设计修改通知便函

建设单位	三明市城市建设投资集团有限公司			主送单位	建设单位				
工程名称	三明南站片区枢纽工程附属设施(配套用房)			抄送单位	质检 监理 施工单位				
工程编号	J2015-32-1			发文日期	2019. 05				
更改理由	1. 原设计图纸错、漏、碰、缺的更正。 2. 原设计计算的更正。 3. 原方案设计的改进或完善。 4. 其它工种设计人员要求配合更改。 5. 地质条件与原资料有出入造成的修改。 √ 6. 建设单位要求更改。 7. 施工单位要求更改。 8. 施工条件变化。 9. 施工图审查意见。								
根据《三明市城乡规划局关于三明南站片区枢纽工程附属设施局部调整用地性质的规划意见》及建设单位要求，变更如下： 一、附图一至附图四：各层平面图(原审批图) 二、附图五：一层平面图(变更后)，2至3轴交B至C轴处增加设备间及设备夹层； 1至5轴交D至E轴处增加设备夹层。 三、附图六：二层平面图(变更后)，1至5轴交D至E轴、2至1/3轴交B轴处隔墙变更； 4至9轴交A至1/C轴处员工活动中心变更为客房。 四、附图七：三层平面图(变更后)，办公室变更为客房。 五、附图八：四层平面图(变更后)，办公室变更为客房。 以下空白									
福建东南 设计集团有限公司	审 定	曾 杰		项目负责	黄劲峰		设 计	雷照丽	
	审 核	黄劲峰		专业负责	黄劲峰		校 对	陈玉玲

工程名称:
三明南站片区枢纽工程附属设施
(配套用房)

一层平面图 1:150

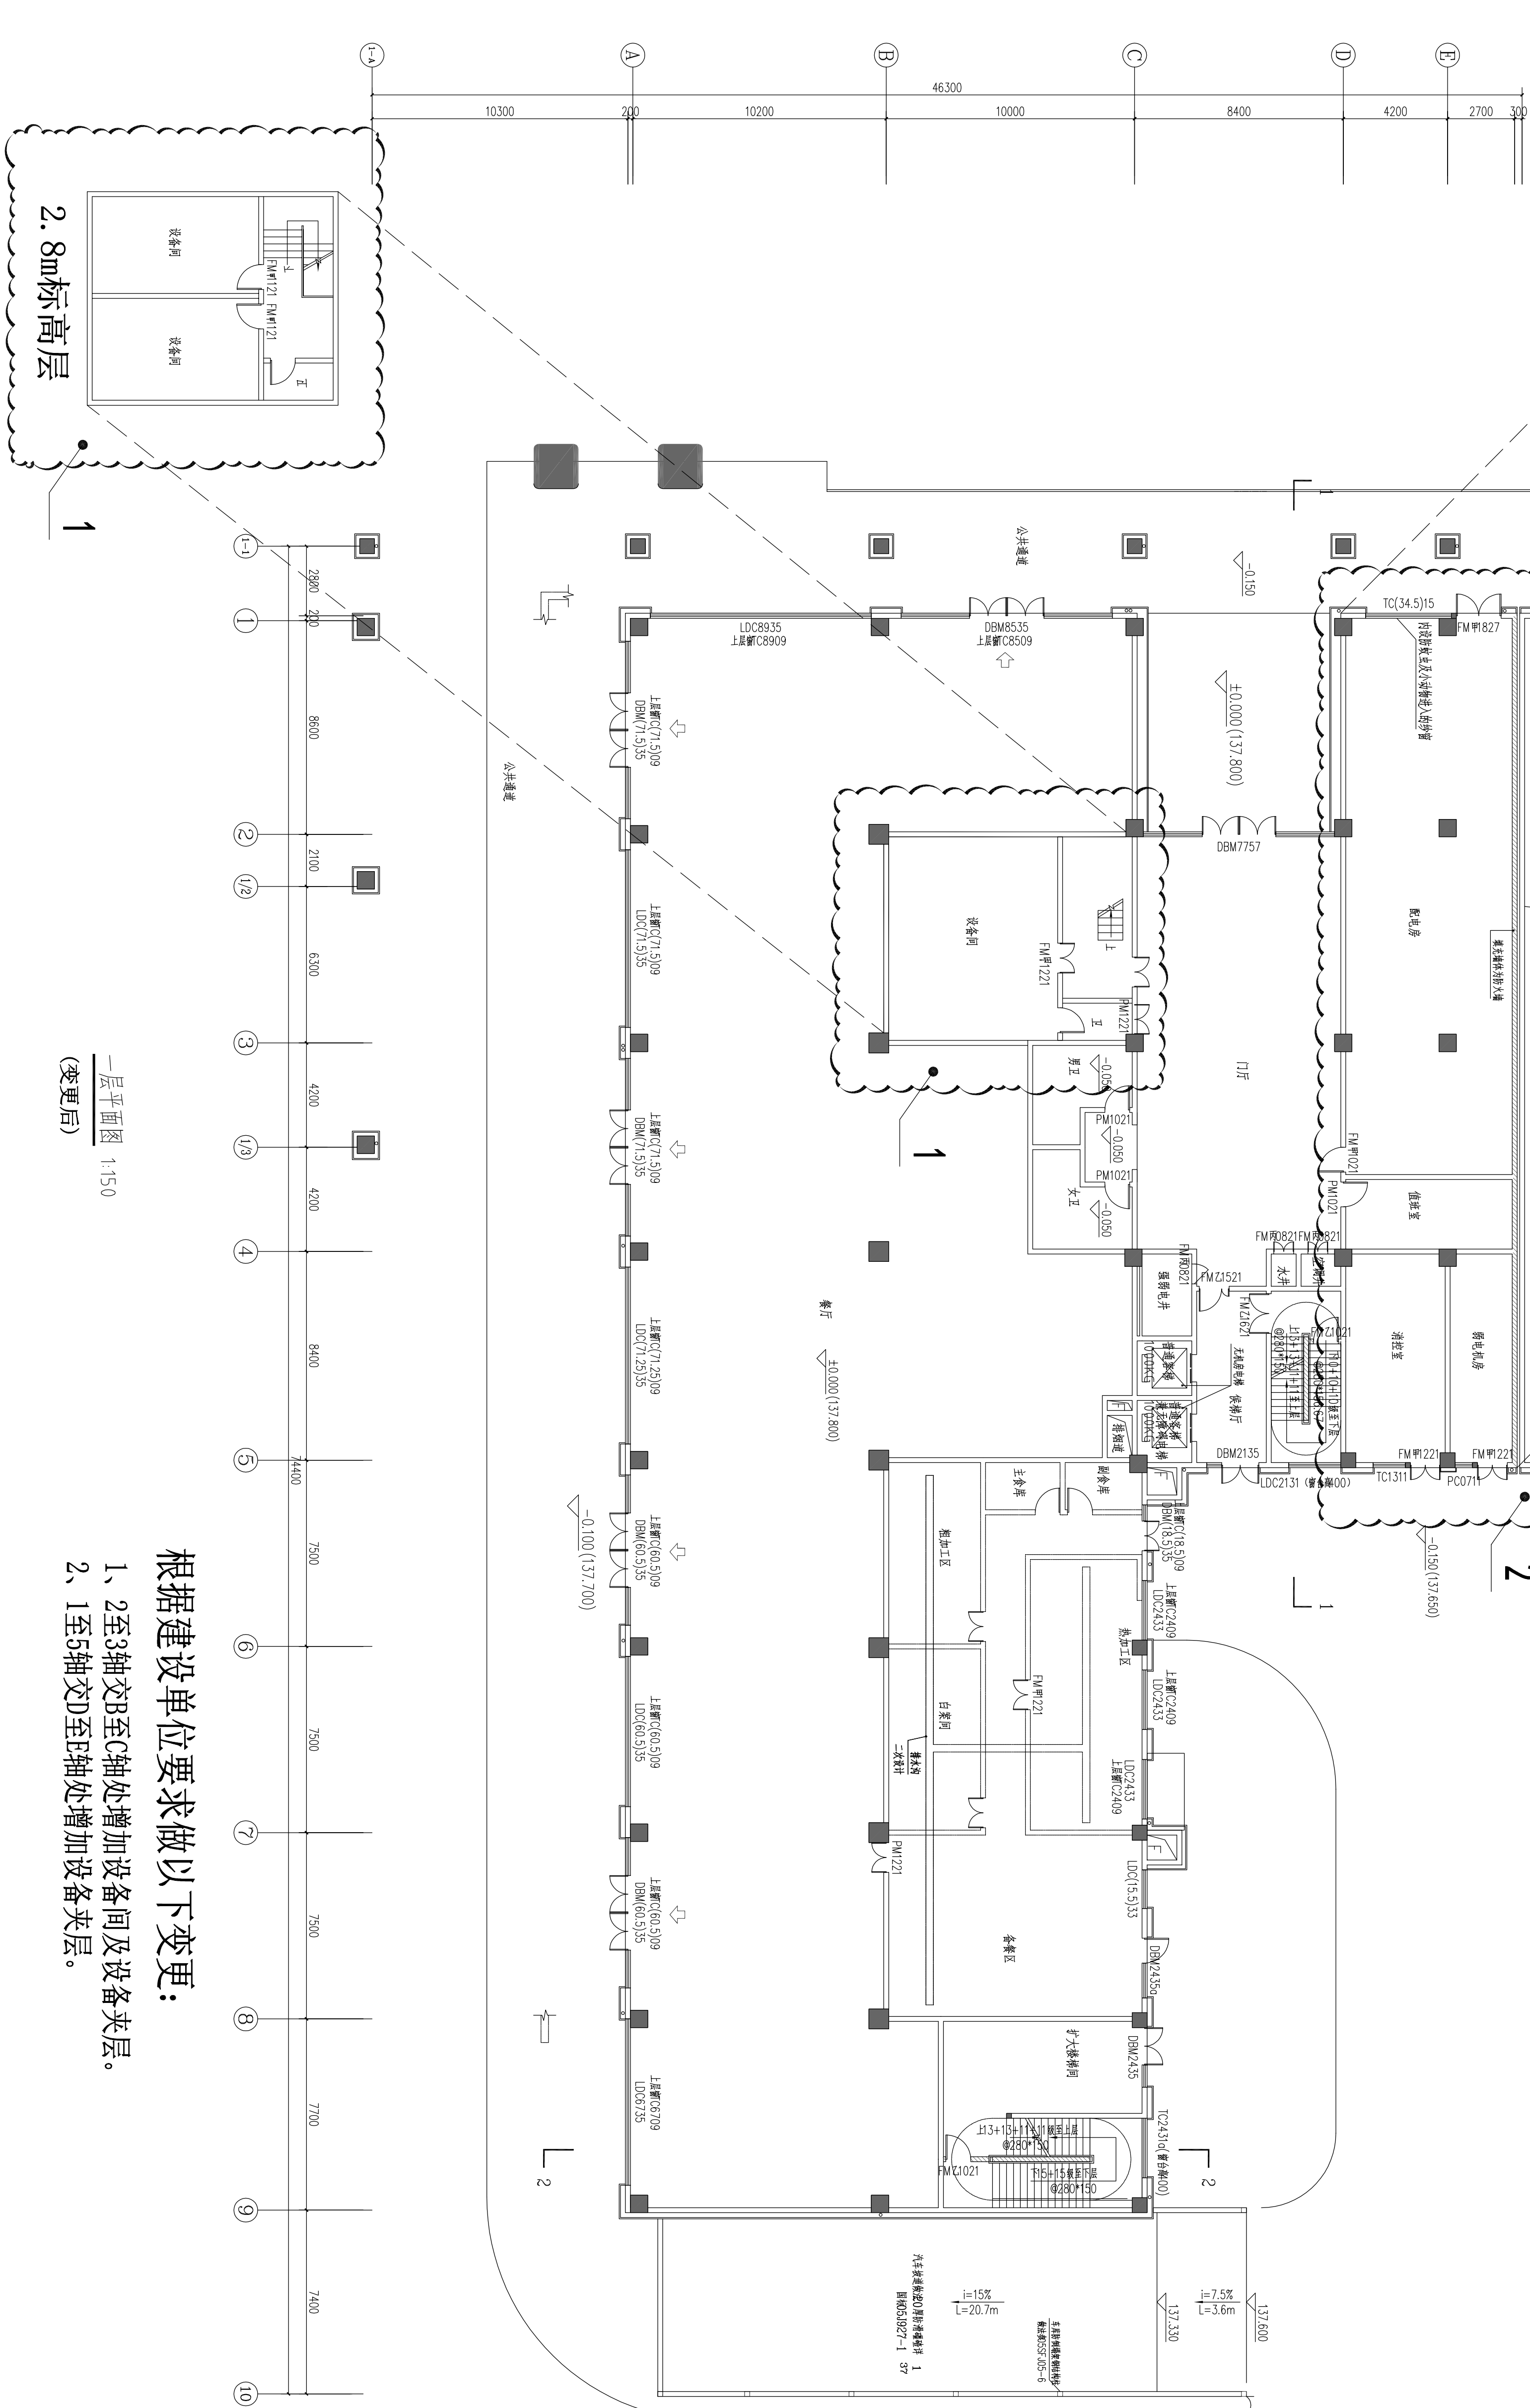
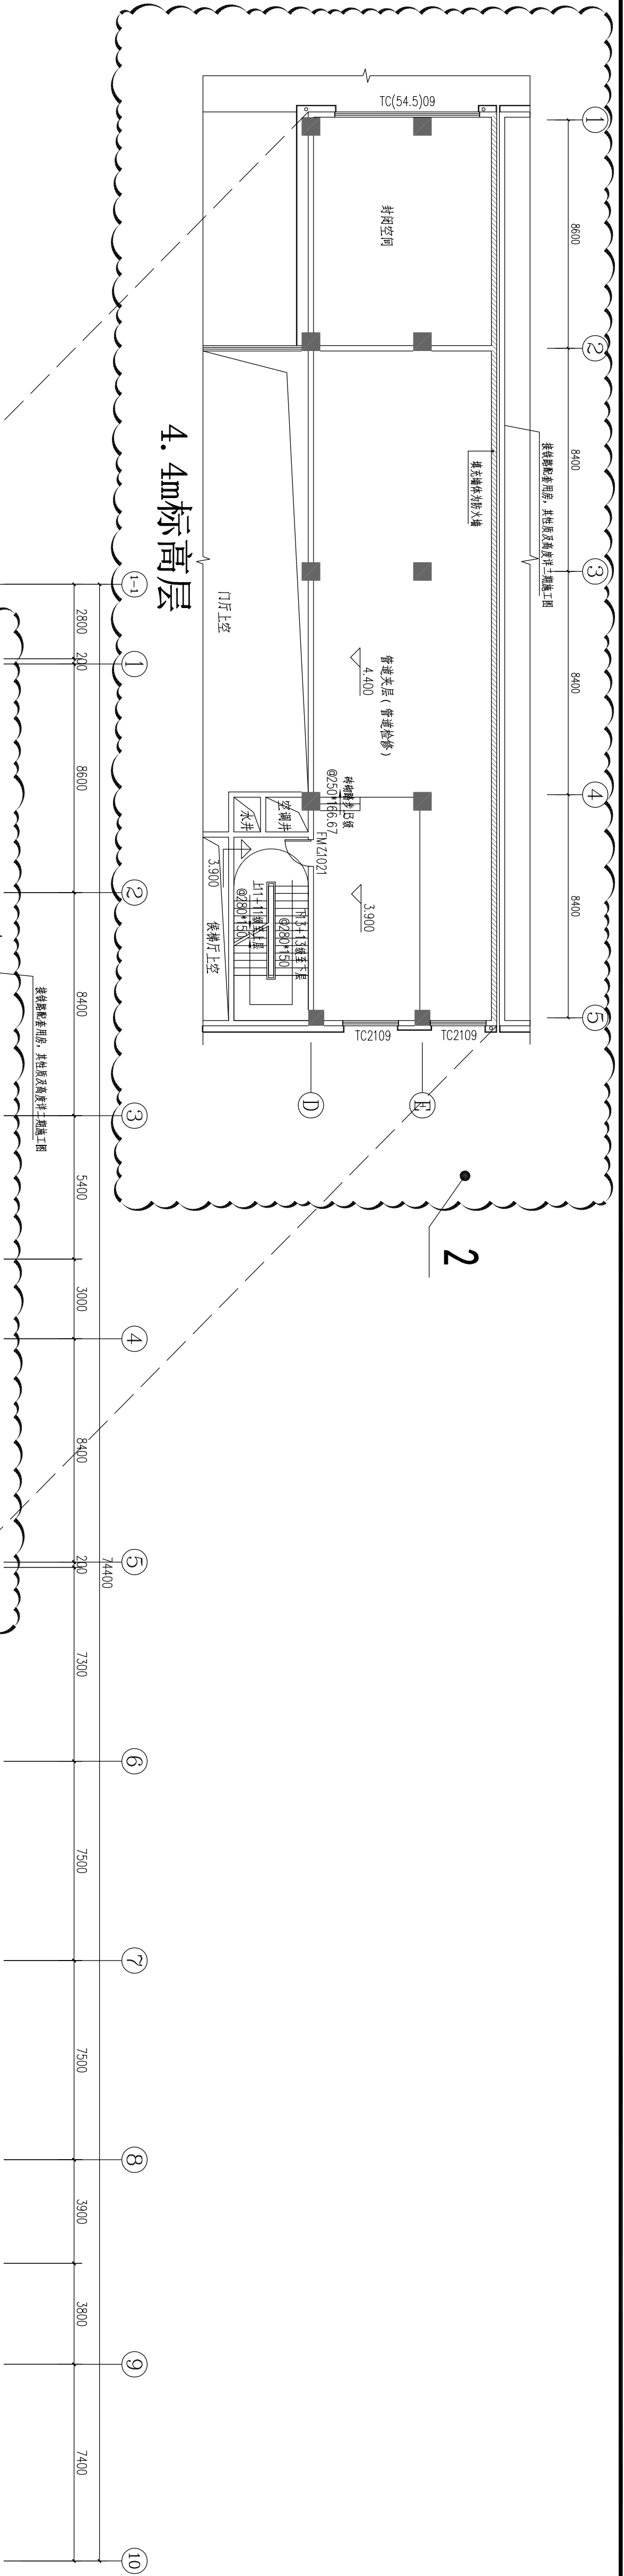
根据建设单位要求做以下变更:

1. 2至3轴交B至C轴处增加设备间及设备夹层。
2. 1至5轴交D至E轴处增加设备夹层。

三层平面图 1:150
(变更后)

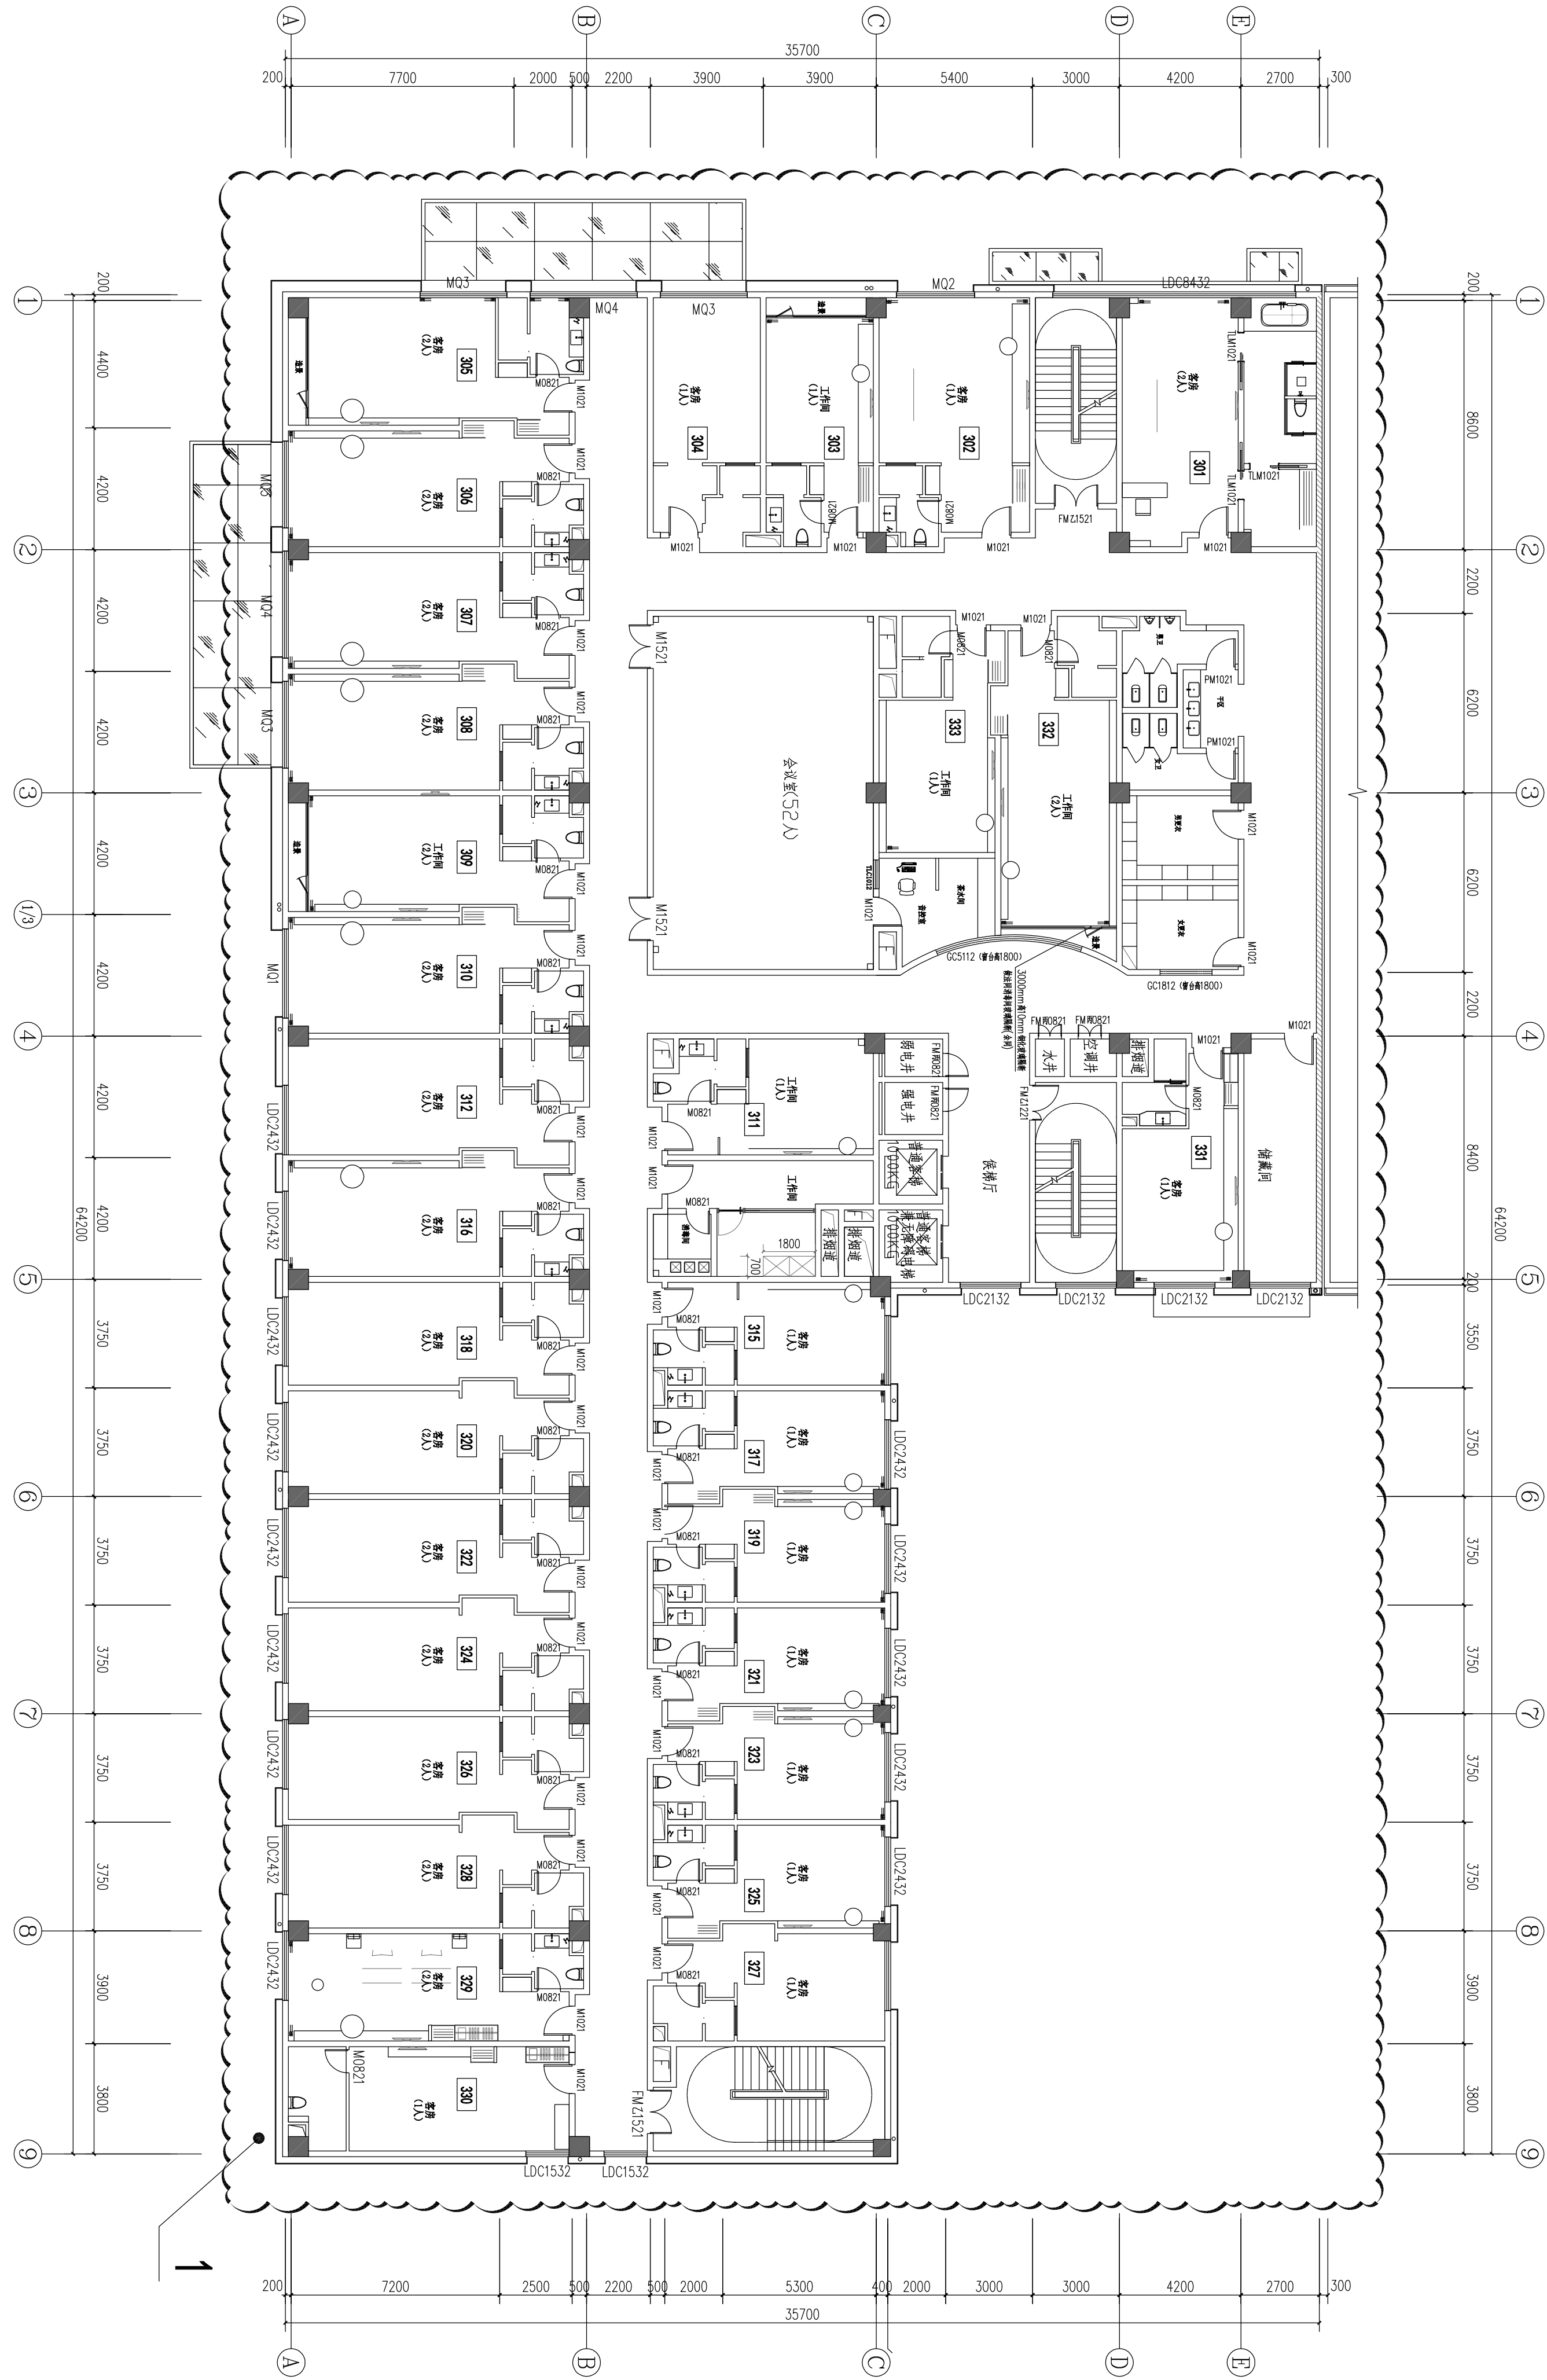
根据建设单位要求做以下变更:
1、办公室变更为客房。
